1#楼一层平面图 变更前

1#楼一层平面图 变更后

3#楼屋面层平面图 变更后

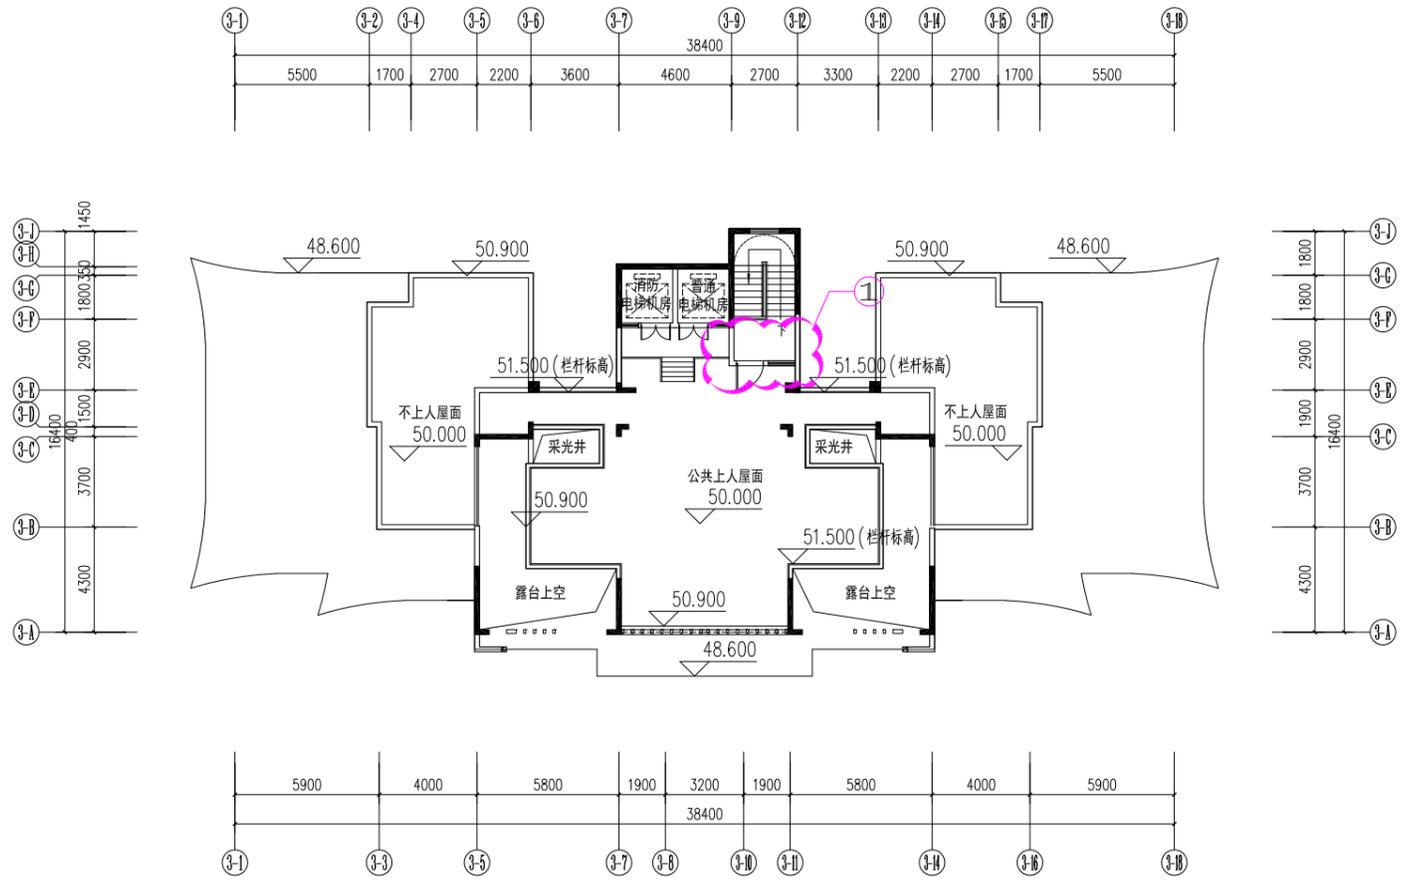
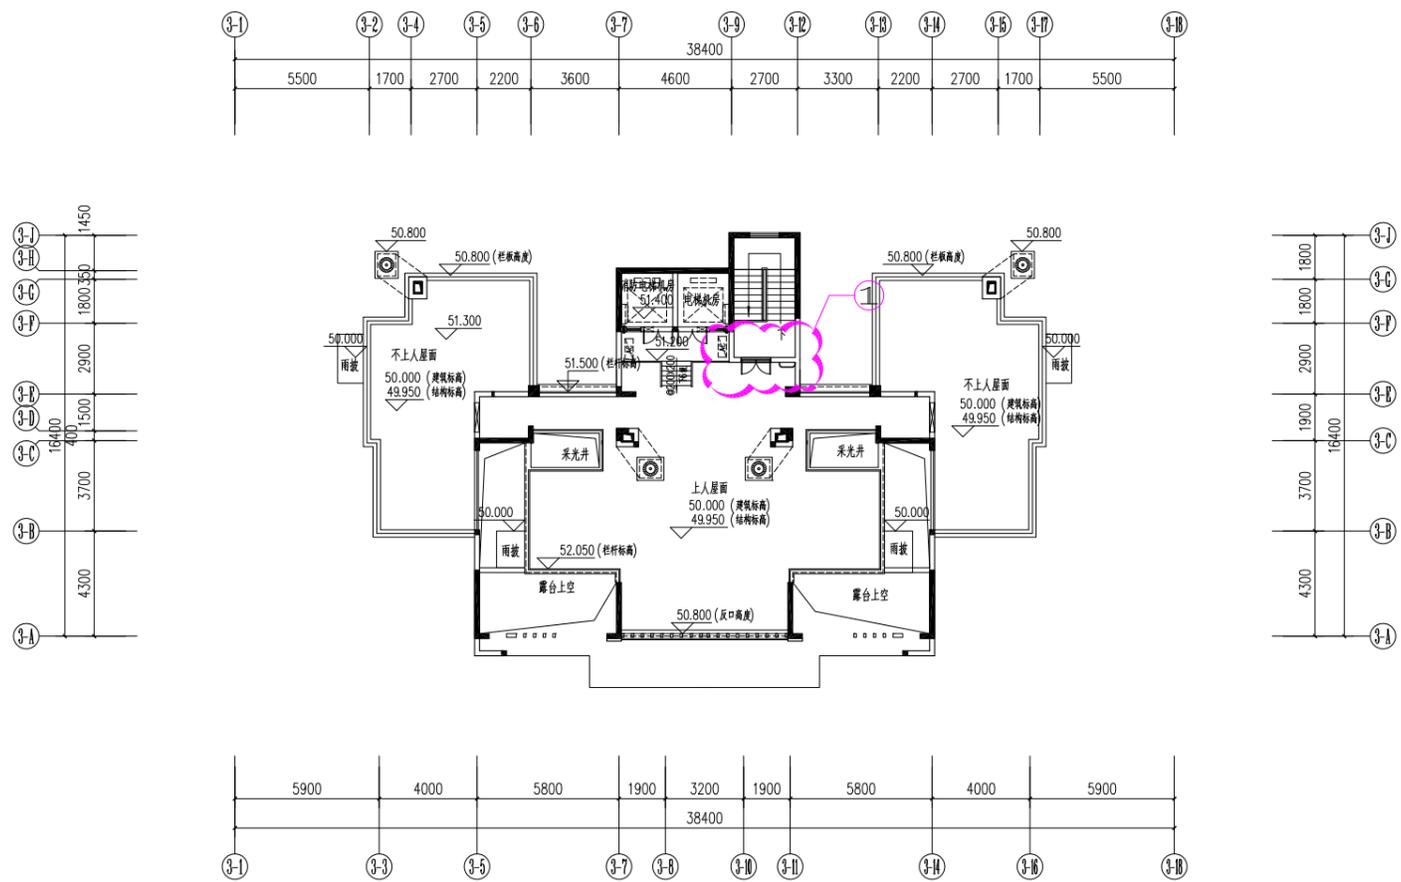
1: 3-9至3-12轴交3-E轴墙体向3-F轴移动0.3m

2: 结构柱局部微调

5#楼一层平面图 变更后

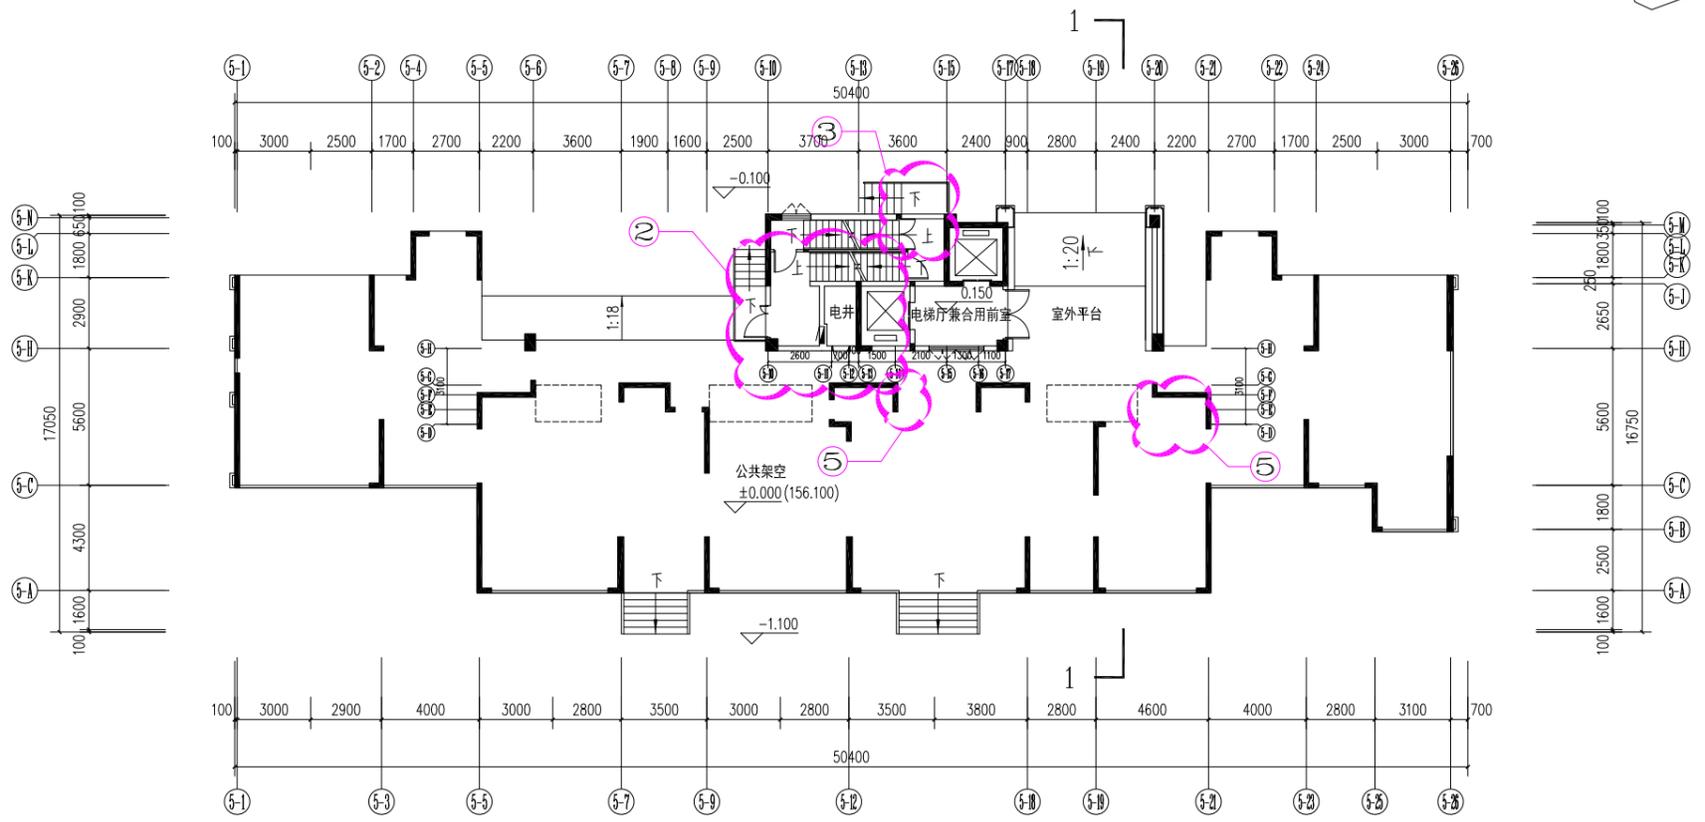
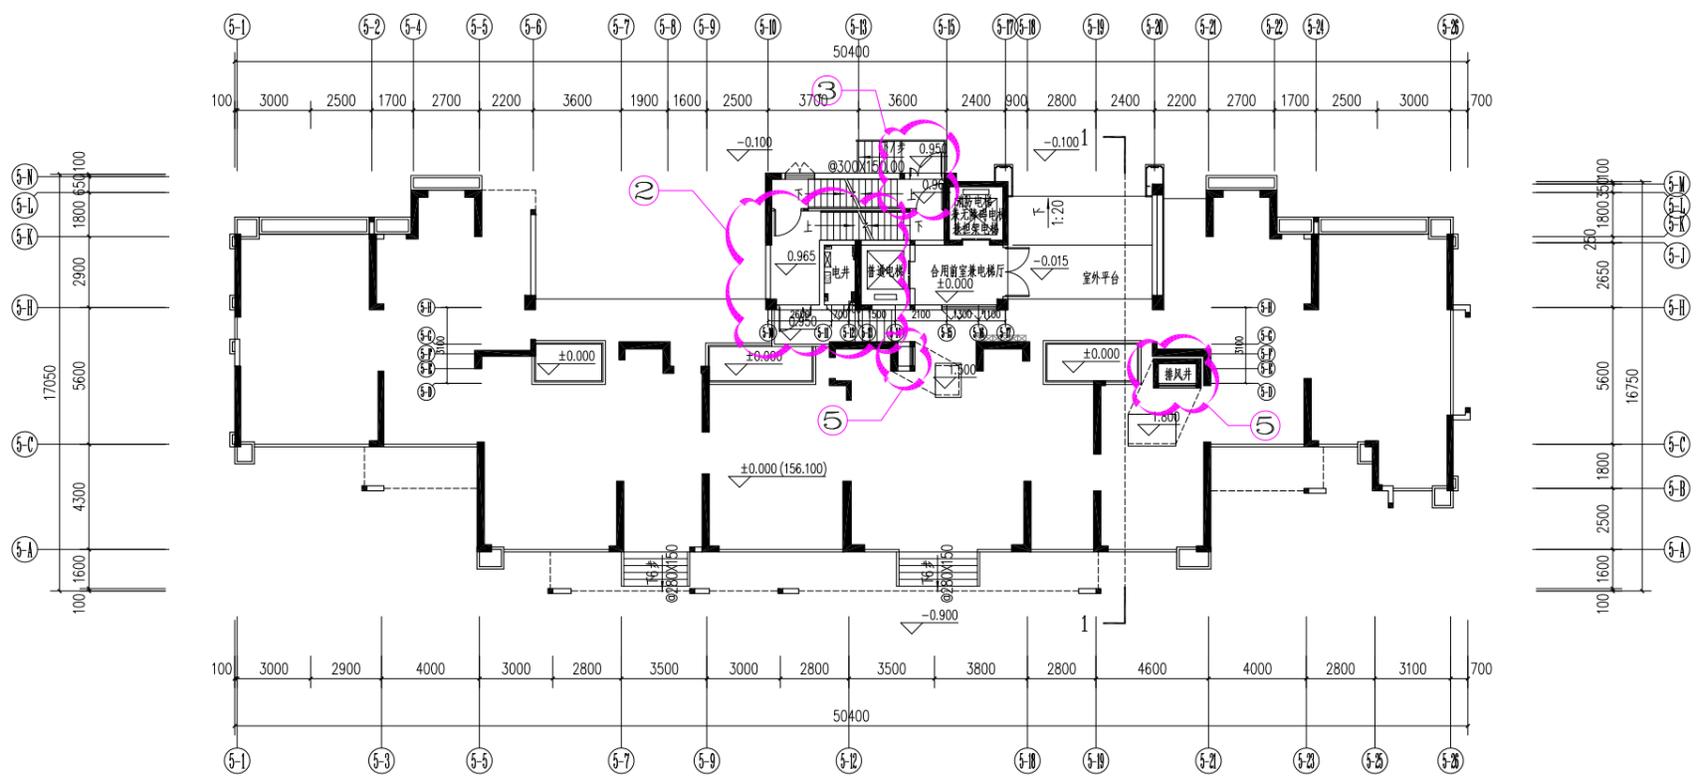
- 1: 优化增设花池及造型构件
- 2: 5-10轴交5-H至5-K轴开门位置调整
- 3: 5-13至5-15轴交5-N轴疏散门位置调整
- 4: 结构柱局部微调
- 5: 5-14轴交5-F轴、5-21轴交5-E轴增设排风井

5#楼二至二十五层平面图 变更后

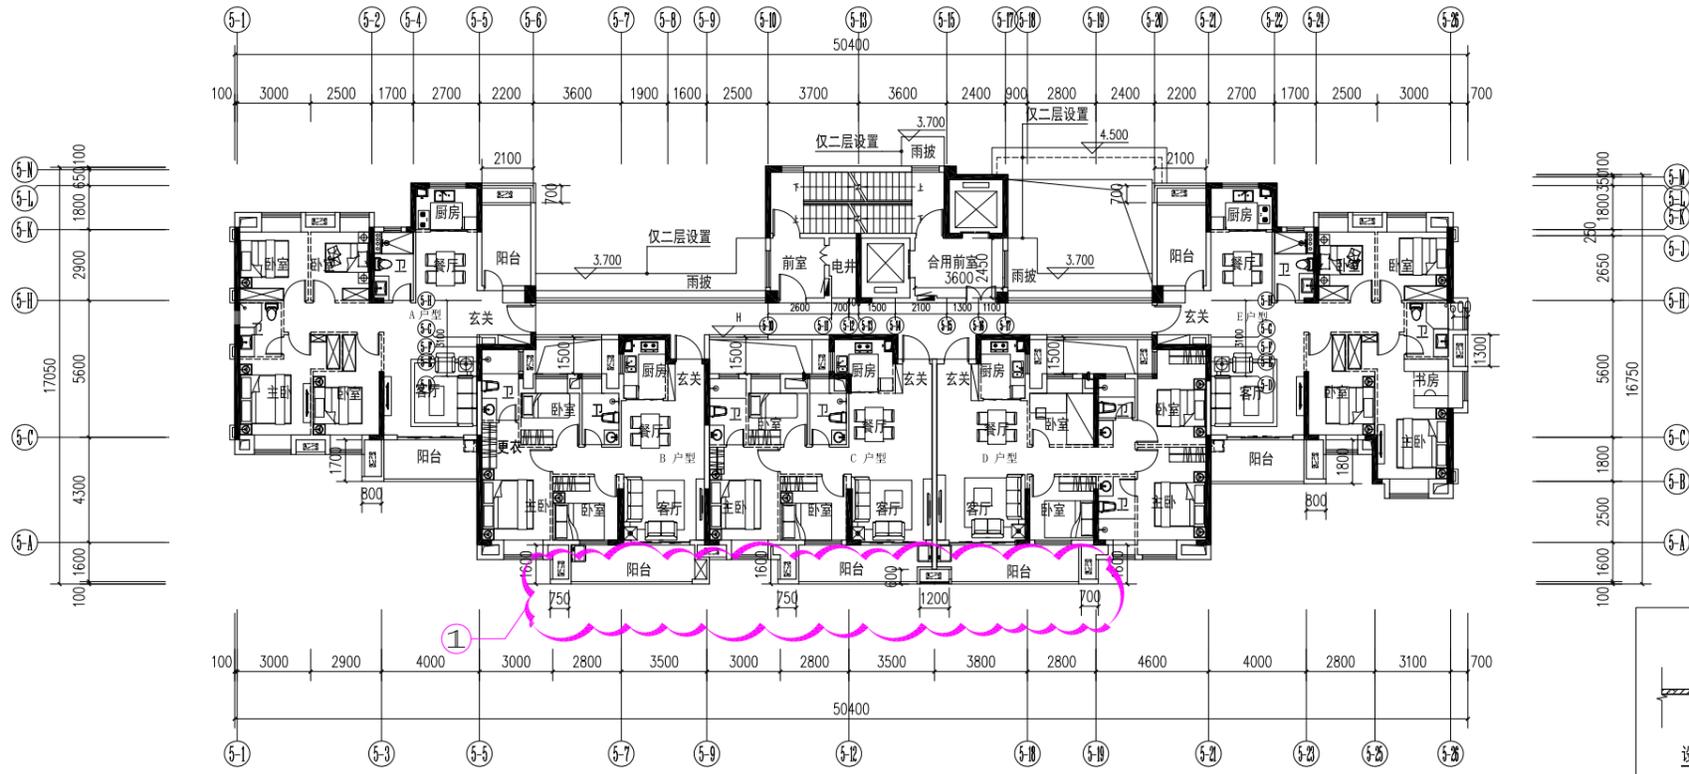
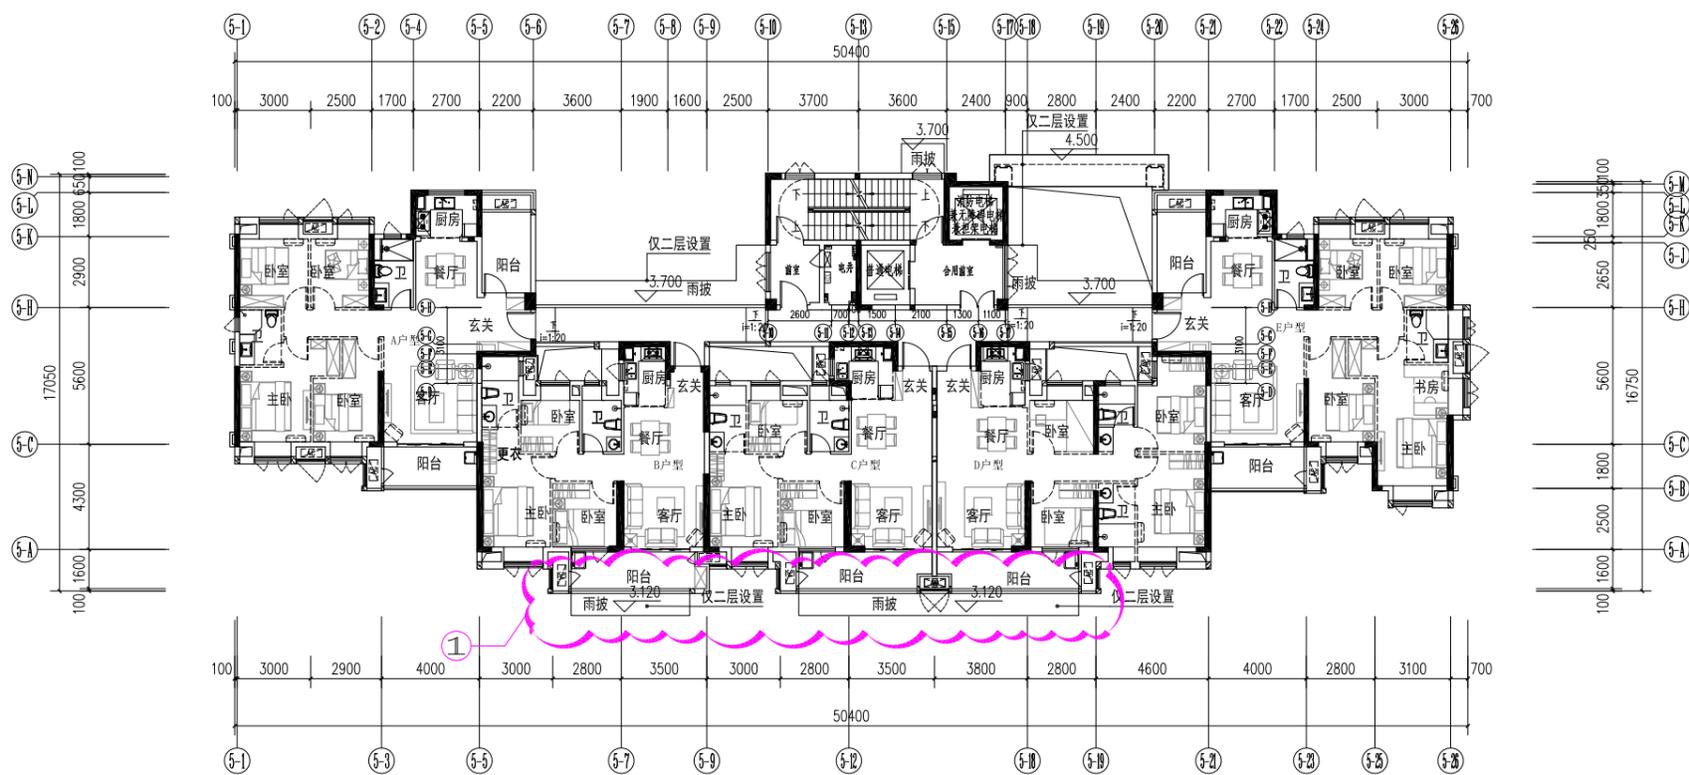
- 1:2层5-6至5-19轴交5-A轴封闭阳台外侧增设雨披
- 2:结构柱局部微调

5#楼二十七层平面图 变更后

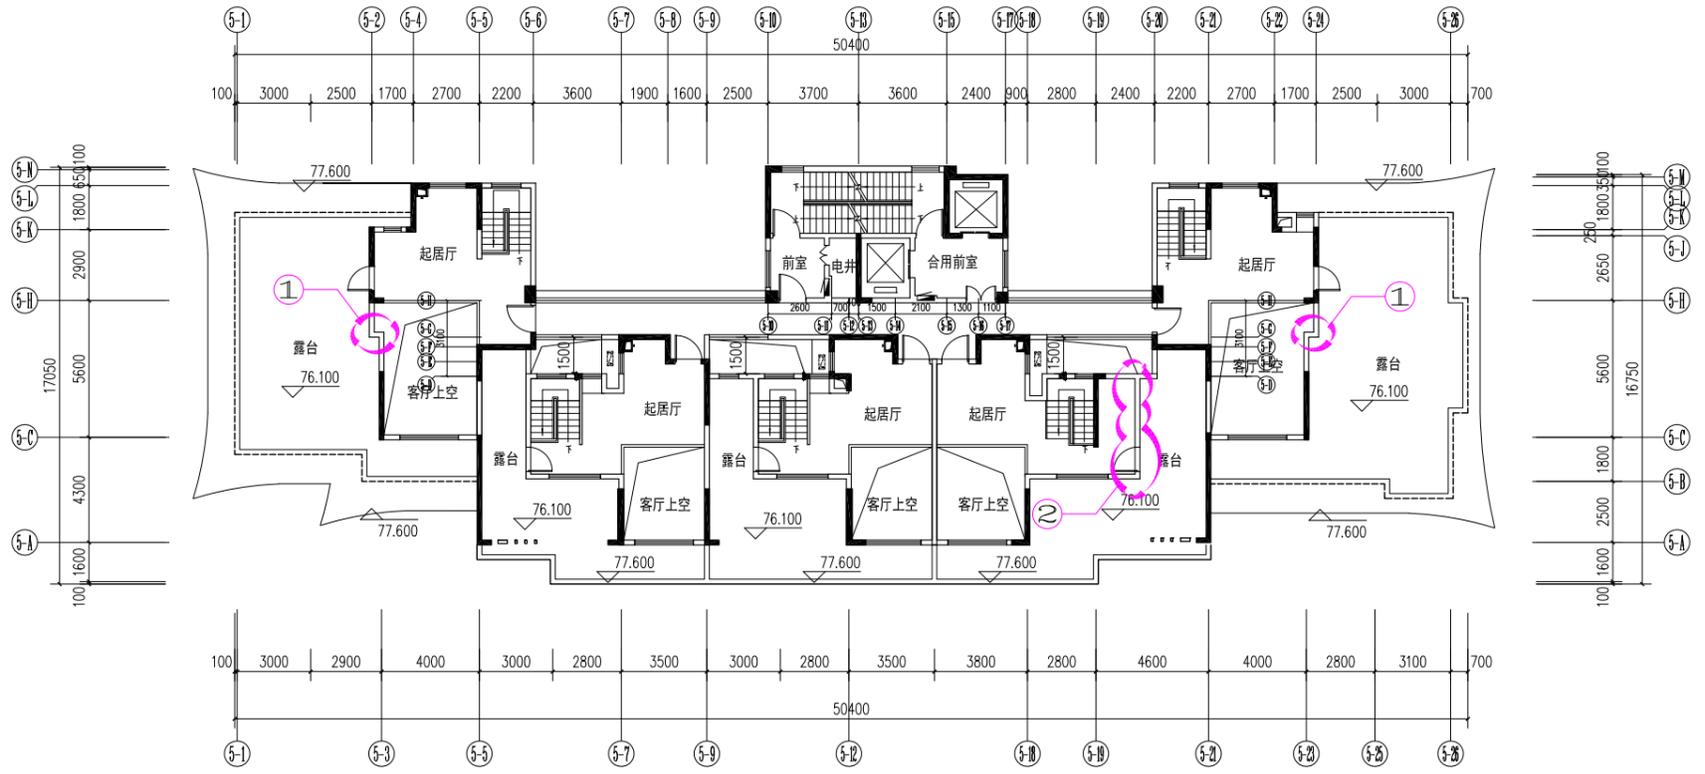
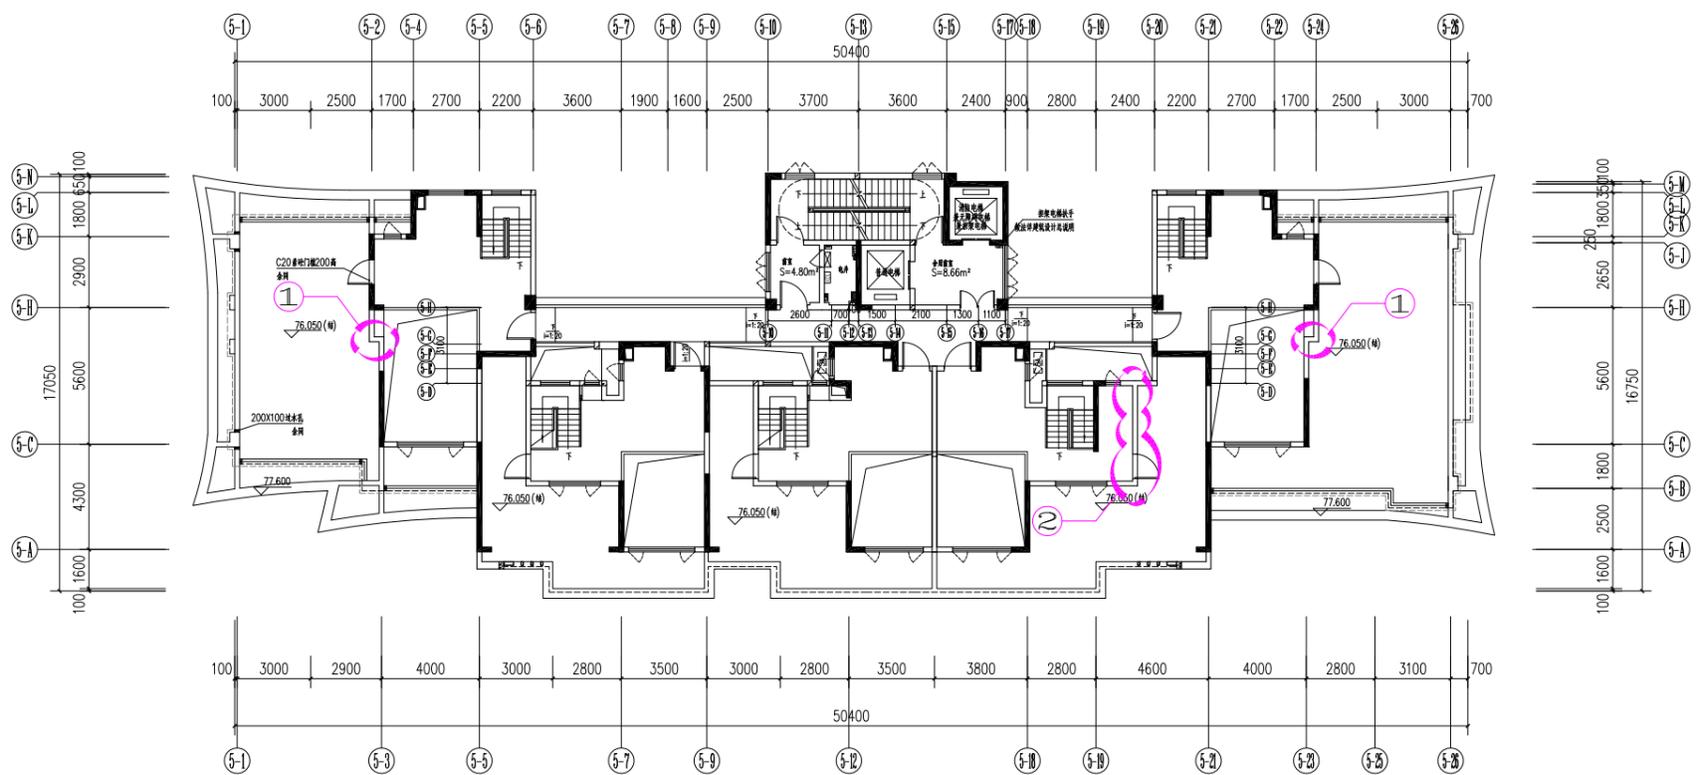
- 1: 5-2交5-G、5-24交5-G轴露台与客厅上空墙体往5-N轴方向位移0.1m
- 2: 5-19至5-20轴交5-C轴墙体向5-19轴移动0.1m
- 3: 结构柱局部微调
